الاتفاقية الجمركية المتعلقة بالنقل الدولي للبضائع بمقتضى دفاتر النقل  
الدولي البري اتفاقية (النقل الدولي البري)

التعديل رقم ٣٣

(التعديلات التي اعتمدت بموجب المادة ٦٠ من الاتفاقية والتي دخلت حيز النفاذ في ١ كانون  
الثاني/يناير ٢٠١٧)

الرسم التوضيحي رقم ٩-٤

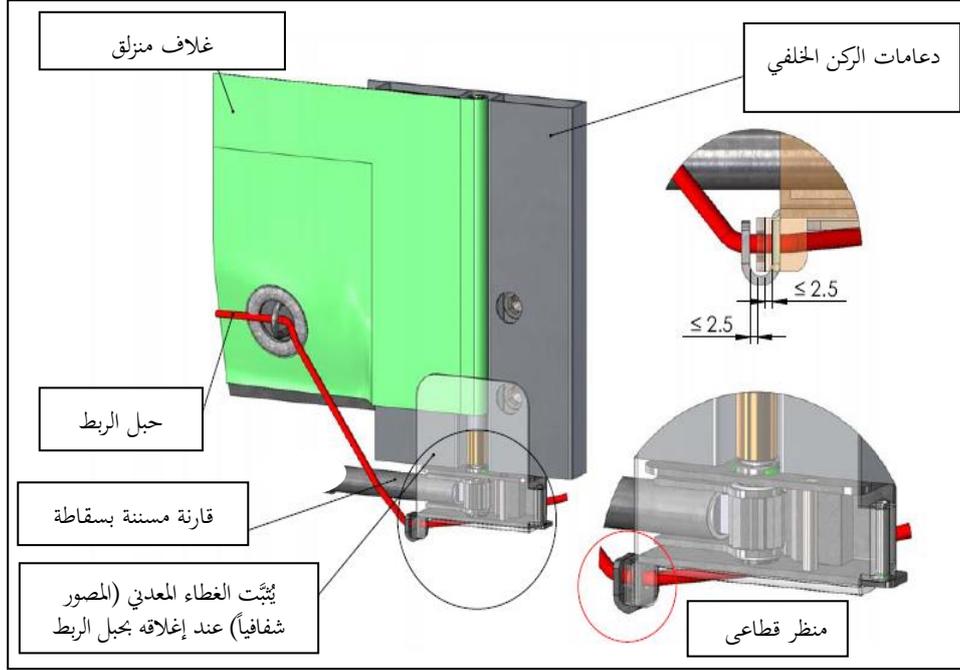
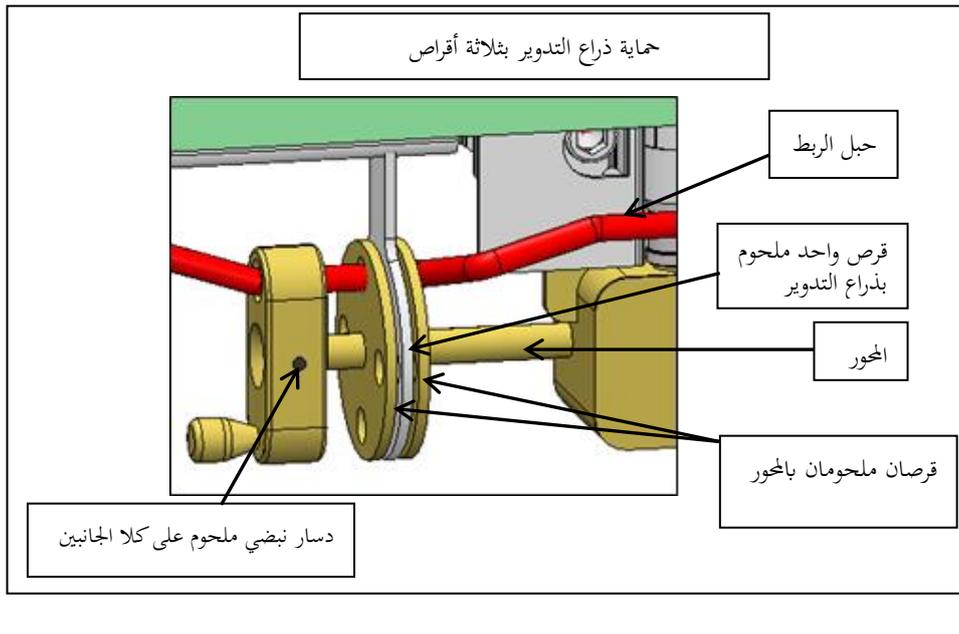
يُستعاض عن الرسم التوضيحي الحالي رقم ٩ بما يلي

لإحكام تثبيت الأغلفة المنزلقة في الاتجاه الأفقي، تستخدم قارئة مسننة بسقاطة (عادة في حافة مؤخرة المركبة). ويوضح هذا الرسم التوضيحي مثالين (أ) و(ب) لكيفية تثبيت القارئة المسننة بسقاطة أو علبة تروس.

الرسم التوضيحي رقم ٩-٥

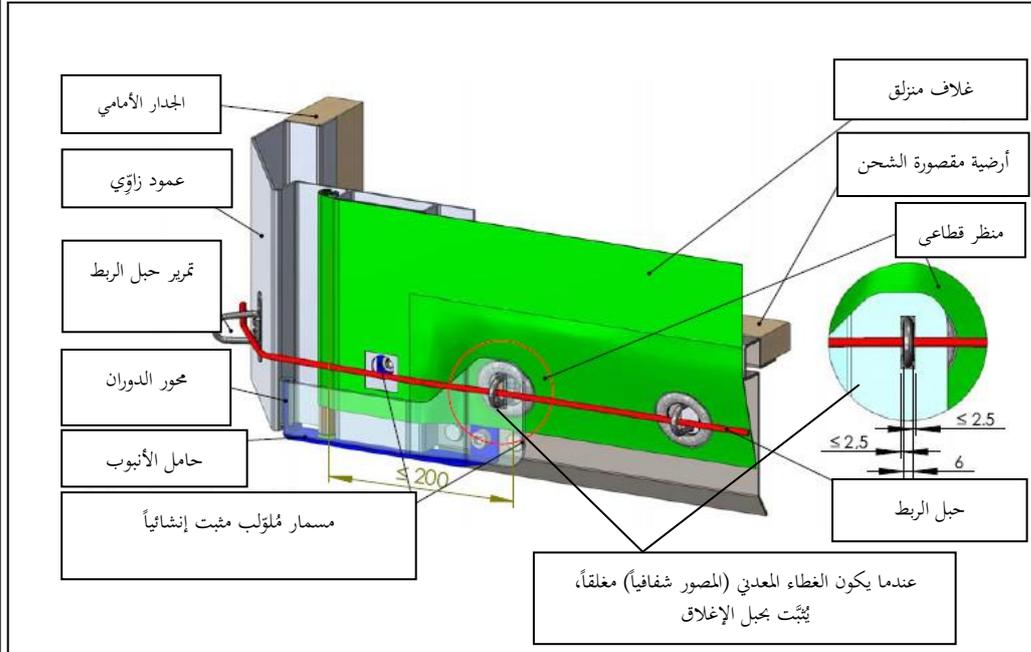
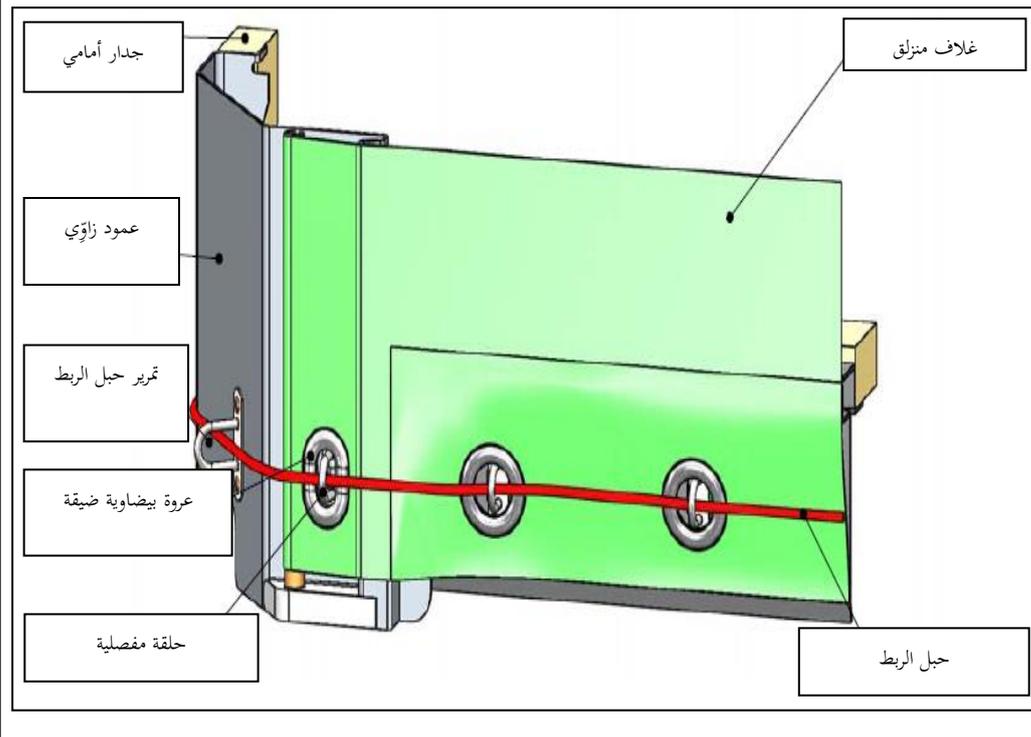
لتنشيت الغلاف المنزلق على الجانب الآخر (عادة ما يكون مقدمة المركبة)، يجوز استخدام النظامين (أ) و (ب) التاليين.

## الرسم التوضيحي رقم ١-١٠

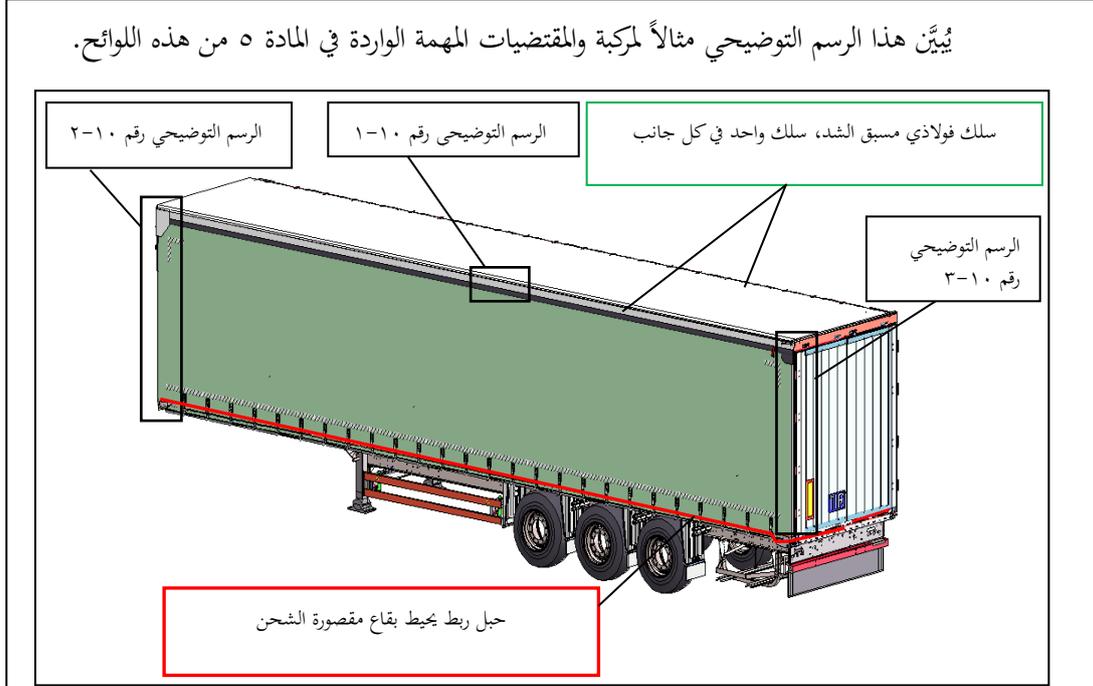
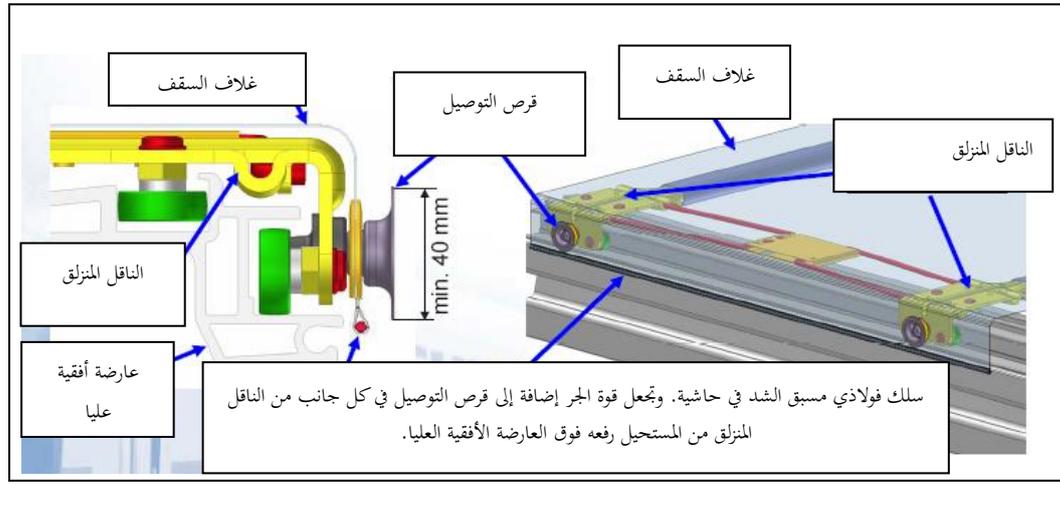
بعد الرسم التوضيحي رقم ٩ الجديد، يُدرج

يُثبَّت سلكان فولاذيان مسبقا الشد، مُثبتان في حاشية، على كل جانب من مقصورة الشحن. ويُثبَّت هذا السلك الفولاذي المسبق الشد في مقدمة الهيكل (انظر الرسم التوضيحي رقم ٢-١٠) ومؤخرته (انظر الشكل ٣-١٠). وتجعل قوة الجر وقرص التوصيل في كل جانب من الناقل المنزلق من المستحيل رفع الحاشية إلى أعلى مع السلك الفولاذي المسبق الشد فوق العارضة الأفقية العليا.

الرسم التوضيحي رقم ١٠-٢

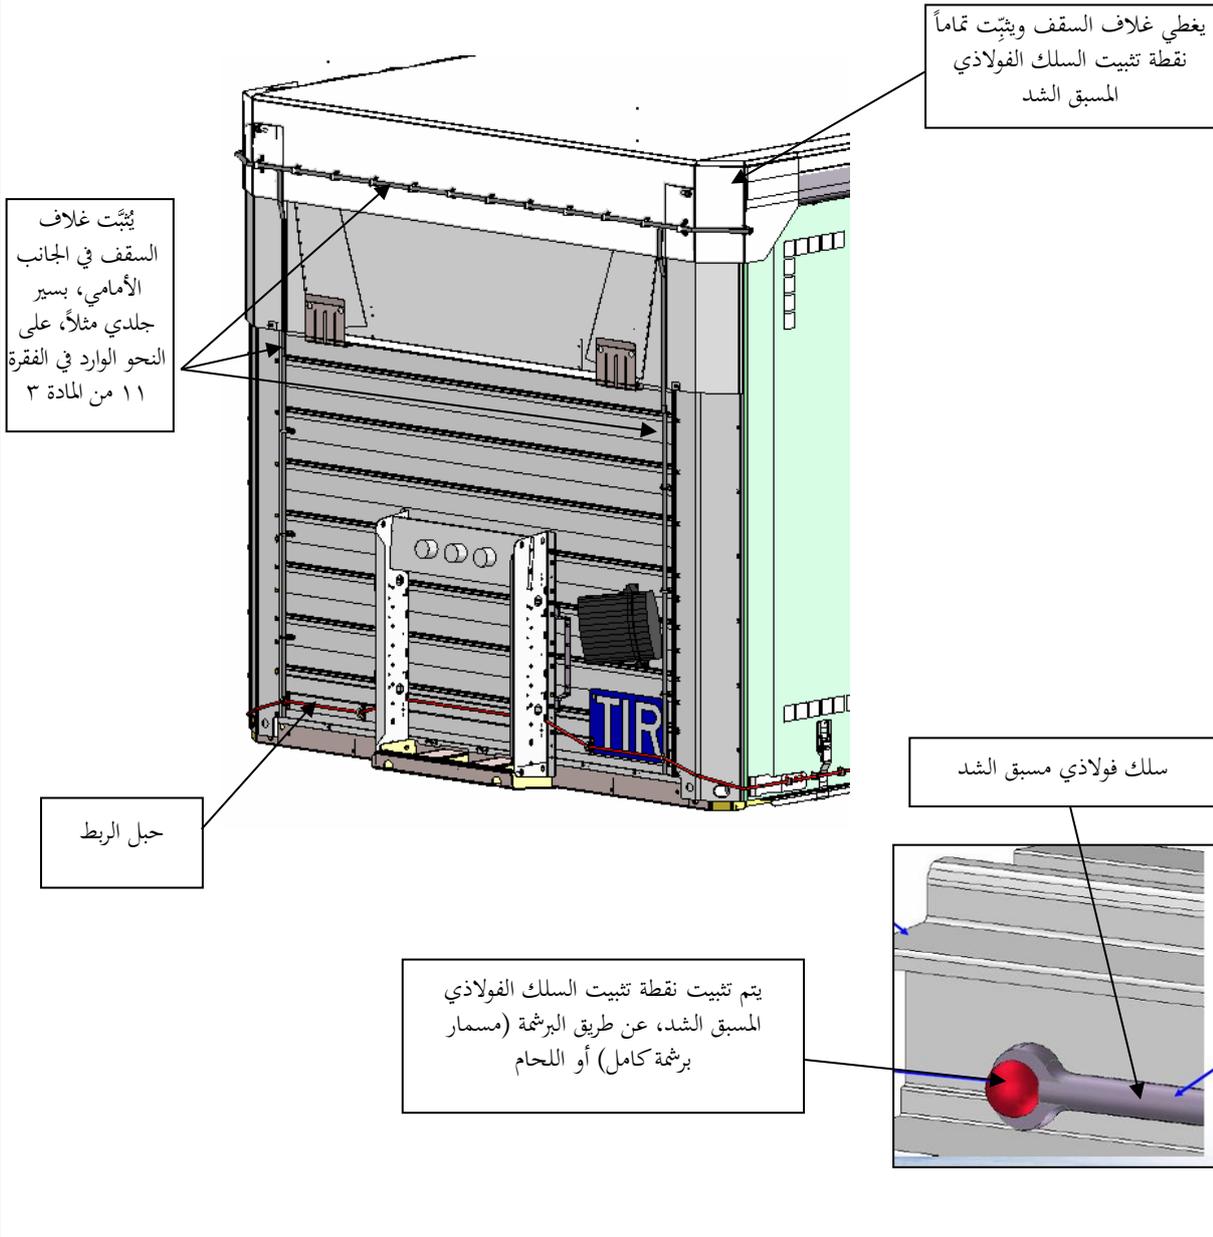
يجب أن يتداخل غلاف السقف المنزلق مع الجانب الصلب من السقف في الجانب الأمامي من مقصورة الشحن بطريقة لا يمكن جذب غلاف السقف فوق الحافة العليا للعارضة الأفقية العليا.

## الرسم التوضيحي رقم ١٠-٣

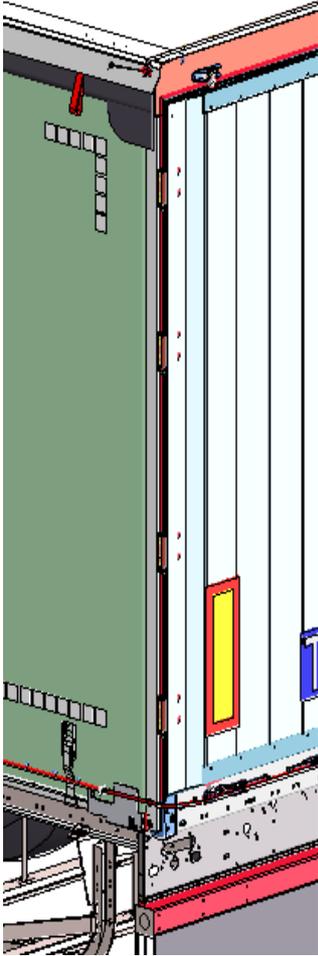
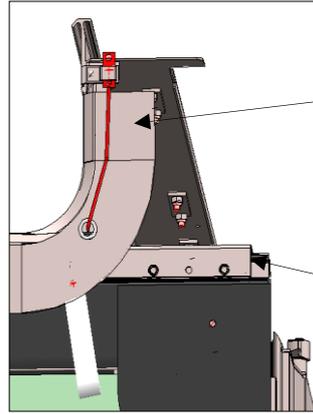
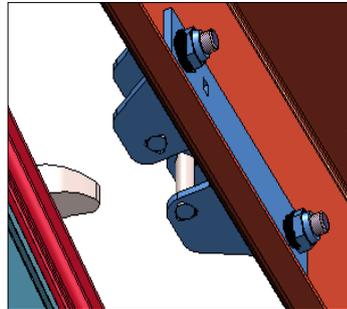
تُرَكَّب، في المؤخرة، أداة خاصة في السقف، لوح عارض مثلاً، بطريقة تمنع الوصول إلى مقصورة الشحن، دون ترك آثار مرئية، عندما تكون الأبواب مغلقة ومؤمنة.

تُغطى نقطة تثبيت السلك الفولاذي المسبق الشد تماماً ويُثَبَّت الغطاء المعدني باللحام أو البرشمة (مسمار برشمة كامل)

أداة التثبيت في أداة الرفع. يطي الجزء من السقف إلى الأسفل بأداة التثبيت، سيكون السلك الفولاذي المسبق الشد مشدوداً

## الرسم التوضيحي ٩-٤

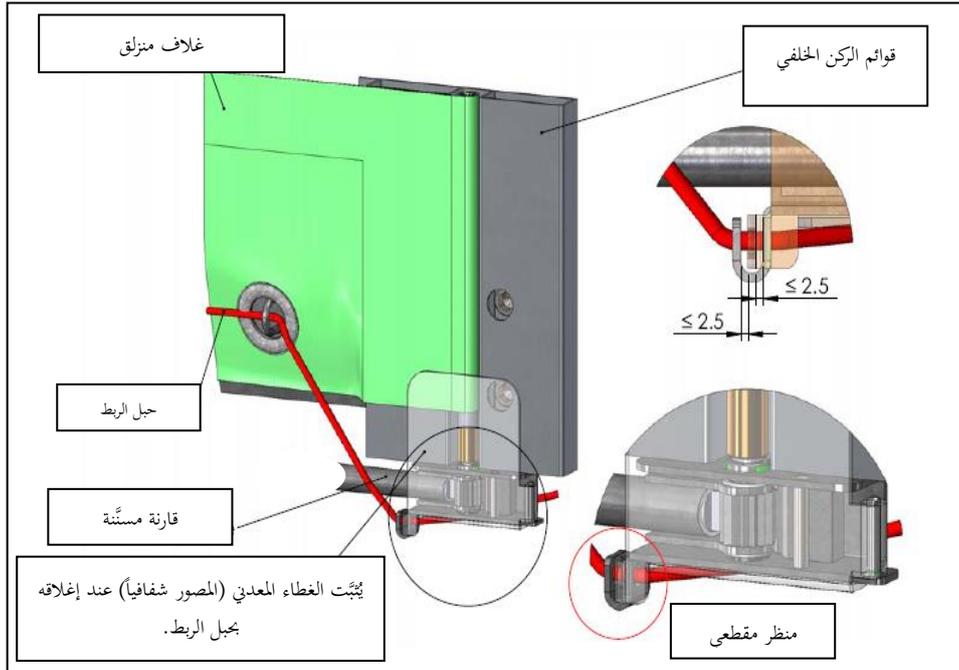
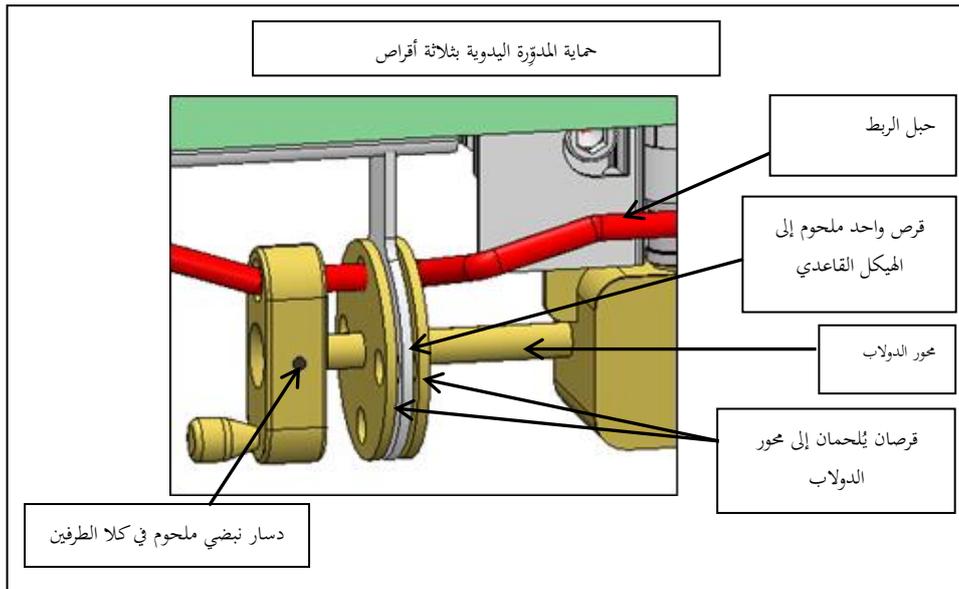
يُستعاض عن الرسم التوضيحي رقم ٩ الحالي بما يلي

لإحكام تثبيت الأغلفة المنزلقة في الاتجاه الأفقي، تُستخدم قارئة مُسنَّنة (تكون عادة في الحافة الخلفية من الحاوية). ويُبيِّن هذا الرسم التوضيحي مثالين، (أ) و(ب)، لكيفية تثبيت القارئة المسنَّنة أو علبة التروس.

الرسم التوضيحي رقم ٩-٥

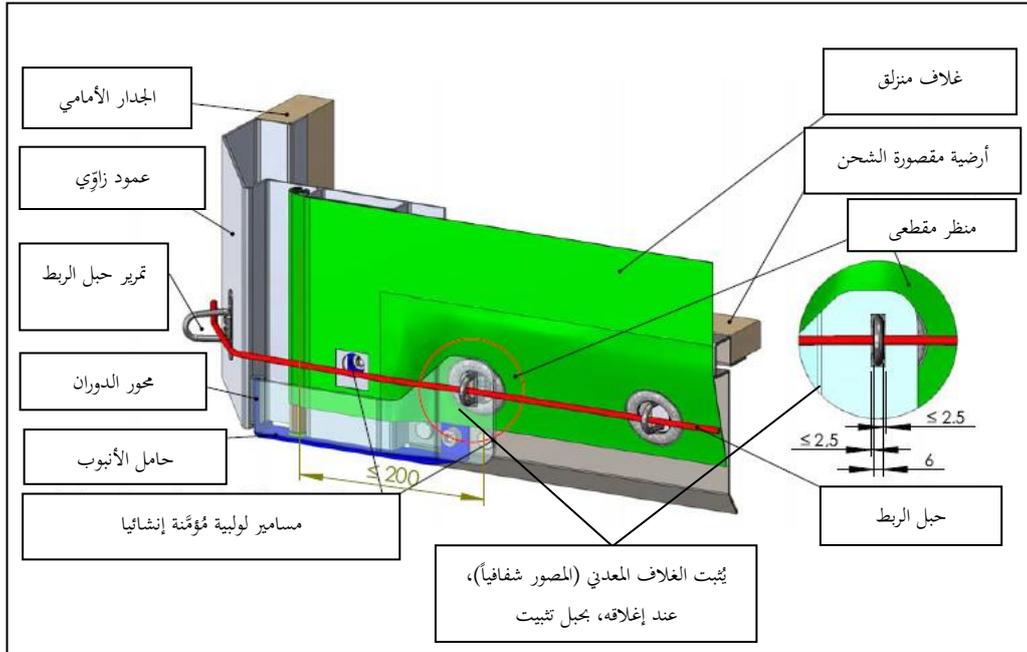
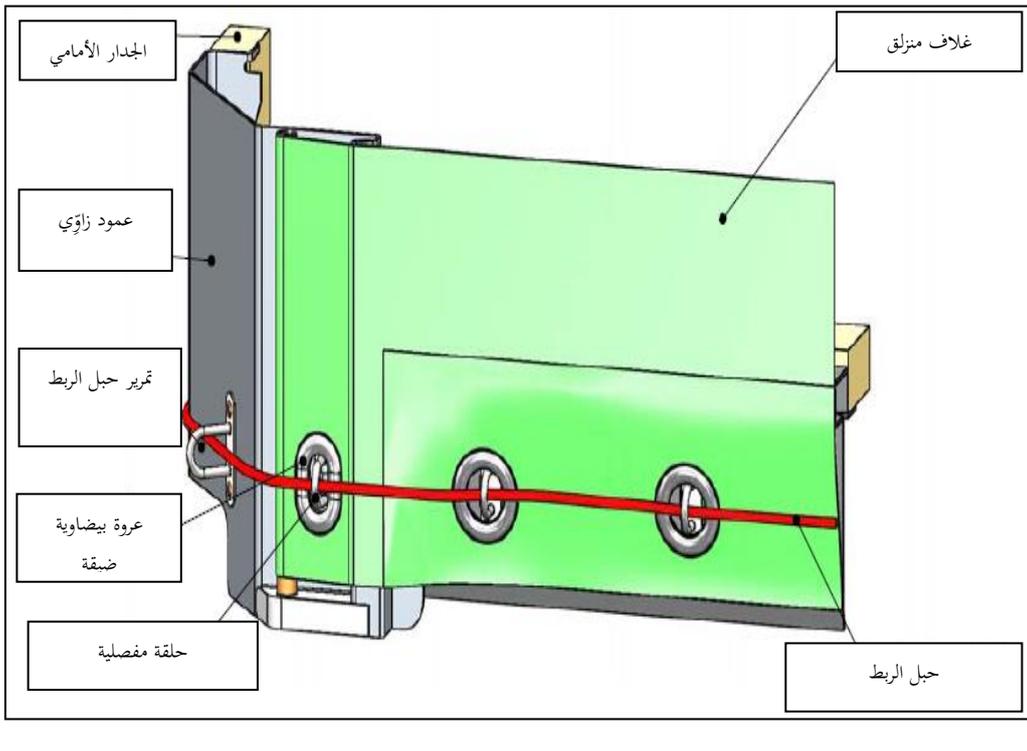
لتثبيت الغلاف المنزلق على الجانب الآخر، (عادة مقدمة الحاوية) يمكن استخدام النظامين التاليين (أ) أو (ب).

الرسم التوضيحي رقم ١-١٠

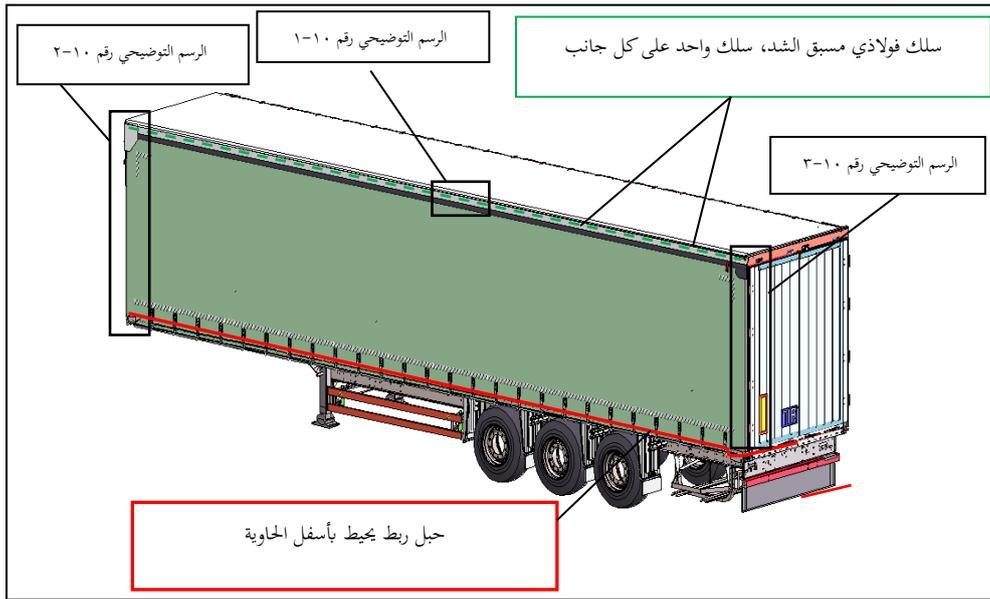
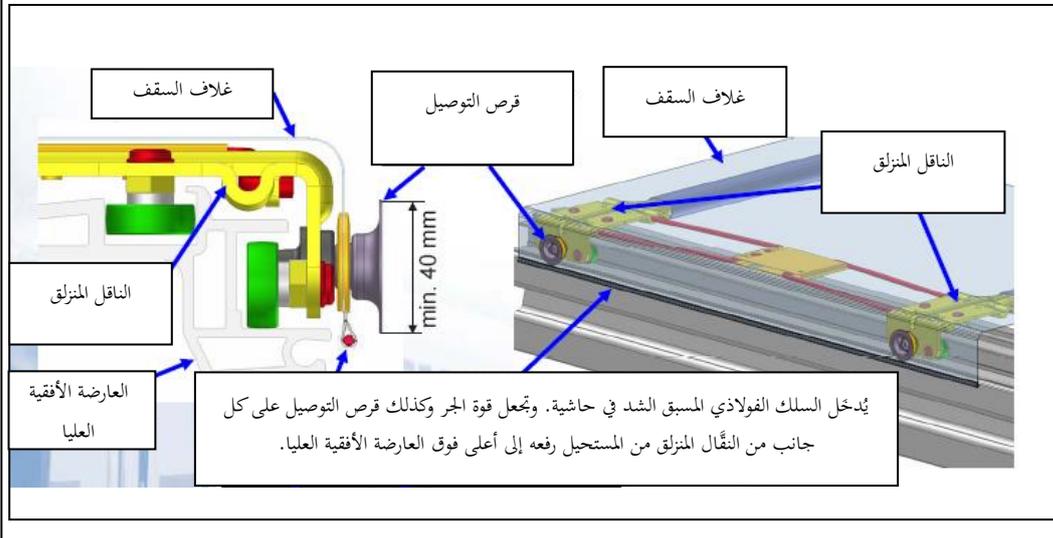
بعد الرسم التوضيحي الجديد رقم ٩، يُدرج ما يلي

يُبيّن في كل جانب من الحاوية، سلكان فولاذيان مسبقا الشد مُثبتان في حاشية. ويُبيّن هذا السلك الفولاذي المسبق الشد في مقدمة الهيكل (انظر الرسم التوضيحي رقم ٢-١٠) وفي مؤخرته (انظر الرسم التوضيحي رقم ٣-١٠). تجعل قوة الجر وكذلك قرص التوصيل على كل جانب من الناقل المنزلق من المستحيل رفع الحاشية إلى أعلى مع السلك الفولاذي المسبق الشد فوق العارضة الأفقية العليا.

الرسم التوضيحي رقم ٢-١٠

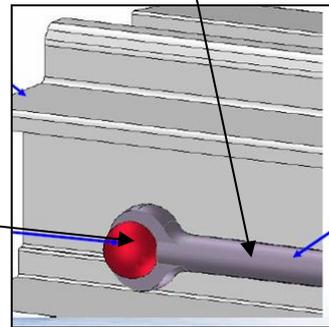
يتداخل غلاف السطح المنزلق مع الجزء الصلب من السقف في الجانب الأمامي من الحاوية، بطريقة لا يمكن معها جذب غلاف السقف فوق الحافة العليا للعارضة الأفقية العليا.

يُثبَّت غلاف السقف في الجانب الأمامي، بسير جلدي مثلاً، على النحو الوارد في الفقرة ١١ من المادة ٣

تُثبَّت نقطة تثبيت السلك الفولاذي المسبق الشد، عن طريق البرشمة (مسمار برشمة كامل) أو اللحام

## الرسم التوضيحي رقم ١٠-٣

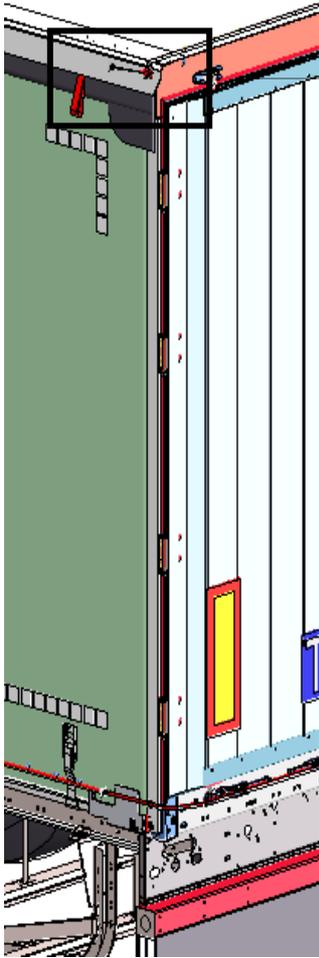
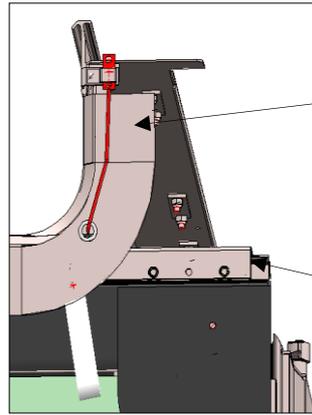
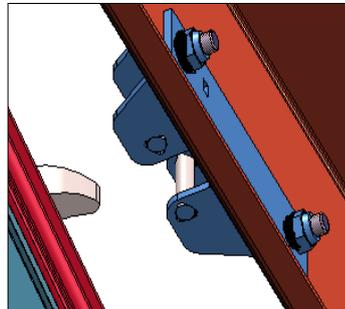
تُرَكَّب في المؤخرة أداة خاصة في السقف، لوح عارض مثلاً، بطريقة تمنع الوصول إلى الحاوية، دون ترك آثار مرئية، عندما تكون الأبواب مغلقة ومؤمنة.

تُغطى نقطة تثبيت السلك الفولاذي المسبق الشد تماماً ويُثَبَّت الغطاء المعدني باللحام أو البرشمة (برشامة كاملة)

أداة الشد على جهاز الرفع. يثني الجزء من السقف إلى أسفل بأداة الشد، سيكون السلك الفولاذي المسبق الشد مشدوداً
